Høringsuttalelse til forslag til detaljreguleringsplan for Rv 23 Dagslett - Linges - Tverrslag - Lier kommune - Buskerud fylke

Høringsuttalelse til reguleringsplan for tverrslag i forbindelse med RV-23 Dagslett-Linnes fra Miljøpartiet De Grønne i Lier.

Uttalelse til offentlig ettersyn - Detaljregulering for Rv23 Dagslett - Linnes - tverrslag - Lier kommune

Lier kommune - Uttalelse til høring av forslag til detaljreguleringsplan for tverrslag ved Gullaug til rv 23 Dagslett - Linnes

Vedlegg: Utsnitt av kart fra NGU Rapport 2011.003

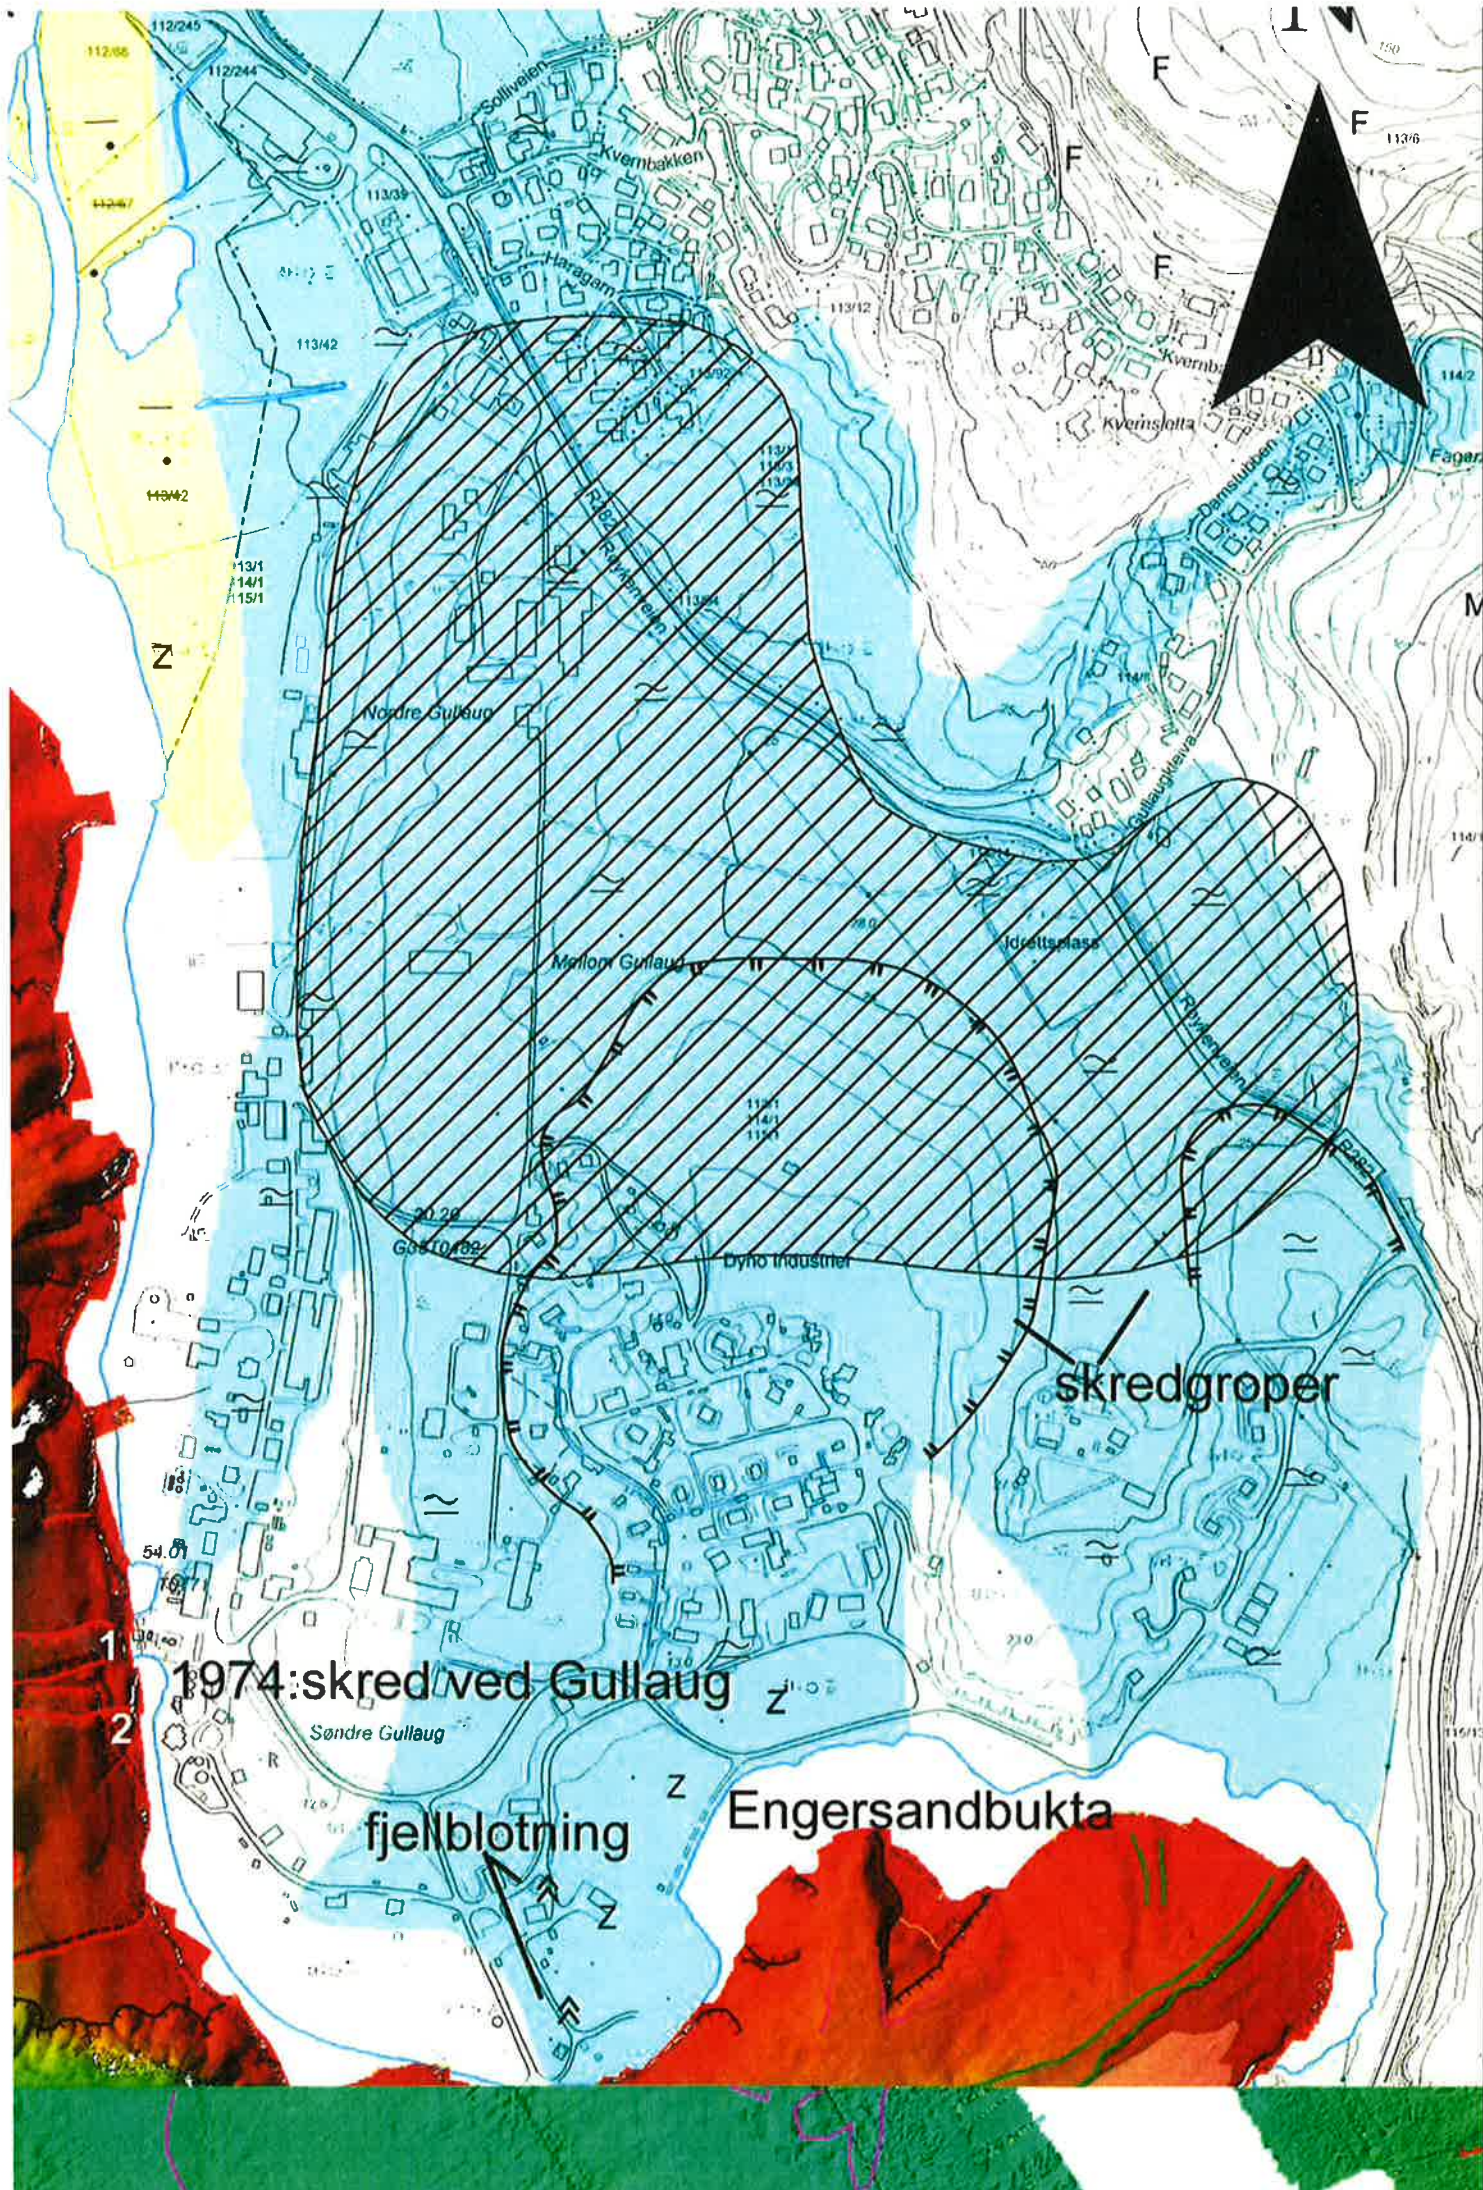
Anleggsveien skal bygges innenfor en kjent kvikkleiresone og nærmere grunnundersøkelser viser at det er påvist kvikkleire også utenfor sonen. NGU har gjort en kartlegging av *Undersjøiske landformer og skredprosesser langs strandsonen i Drammensfjorden* (NGU Rapport 2011.003). Her ser det ut til at deler av anleggsveien går i en tidligere skredgrop. Se vedlegg.

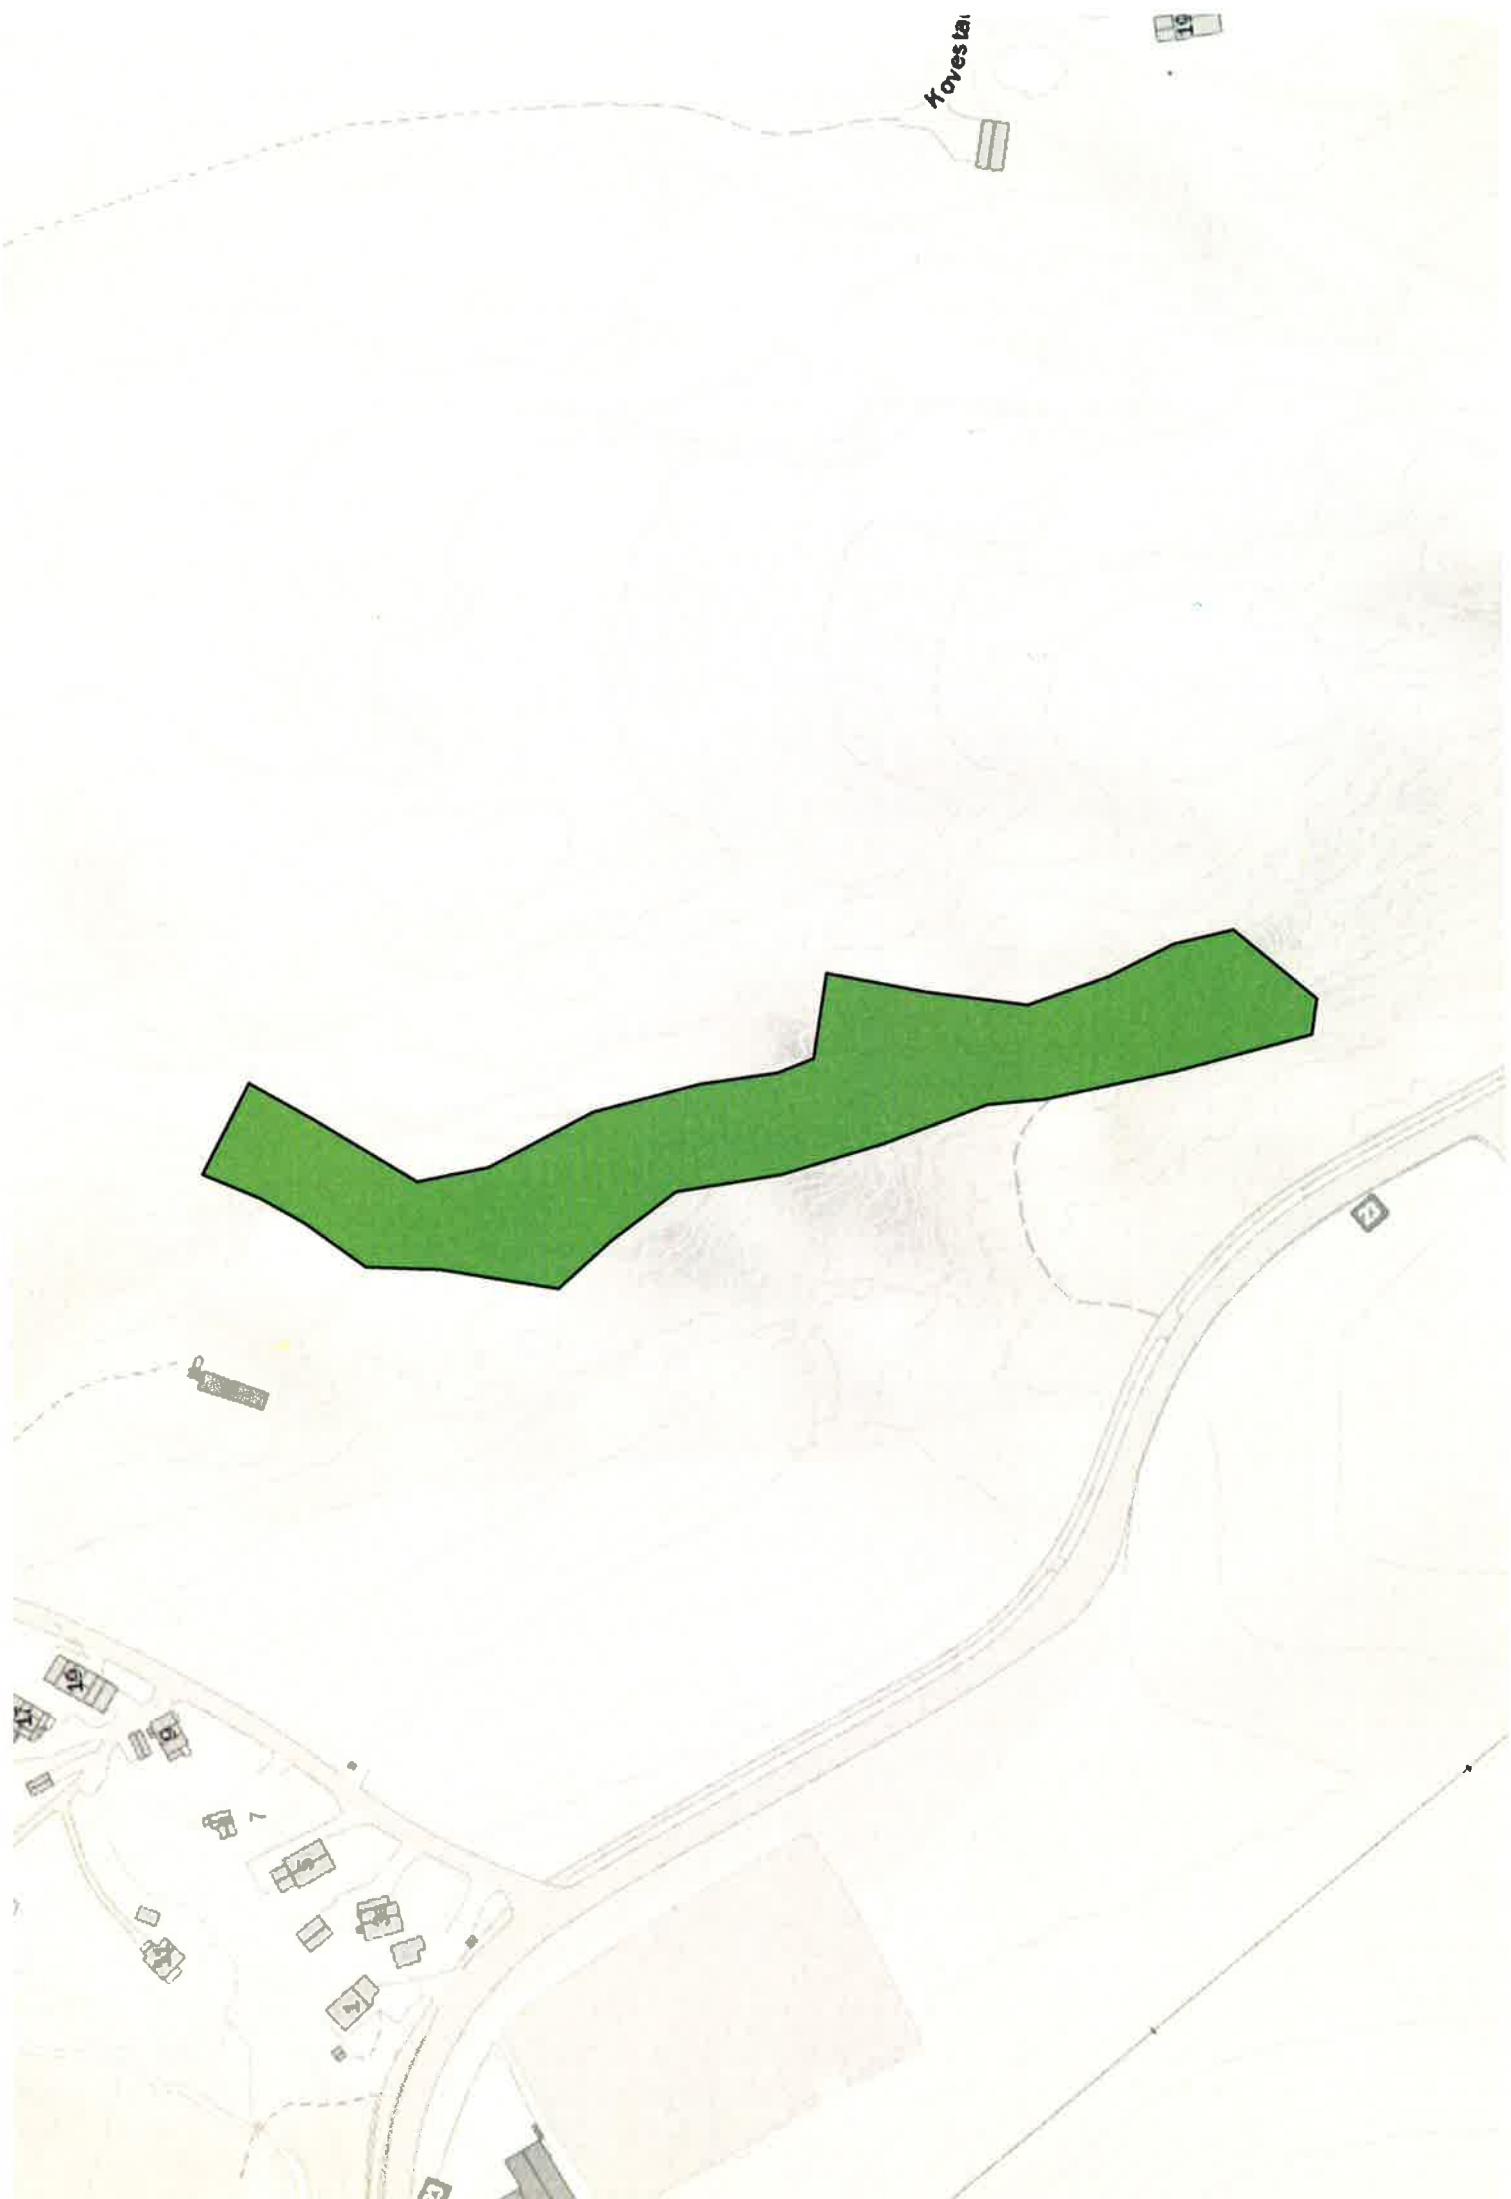
Vi mener derfor at klatreklippen (= hele klippen) må settes av til hensynssone for særlig viktig friluftsområde (klatring). I vedlagt kart har vi skissert en mulig avgresning.
